**INFORMATIVO ADMINISTRATIVO**

DEPARTAMENTO	DATA	ABRANGÊNCIA	NÚMERO	REVISÃO
SAT	05/11/2007	SAT/CSC	BTG 531/07	0

**SUBSTITUIÇÃO DO MECANISMO TCM 165-2 POR TCM 135-3**

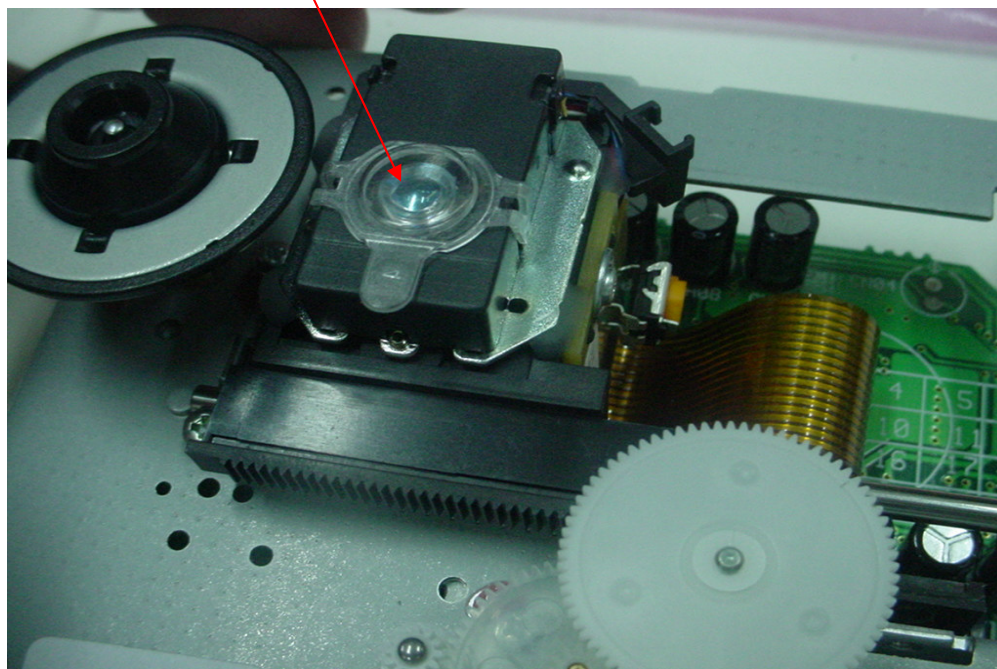
1. Retire a PCI da TCM 165-2 conforme mostrado abaixo:

Para identificar o mecanismo, basta observar a etiqueta colada na parte superior.

2. Retire também a PCI do mecanismo TCM 135-3 da mesma forma que foi mostrado na figura anterior.
3. Solde a PCI do TCM 165-2 no mecanismo da TCM 135-3.
4. Retire o protetor da lente e verifique se o Cabo flat esta bem posicionado.

5. Teste o produto e verifique se ele esta reproduzindo CDA, MP3 e WMA\*
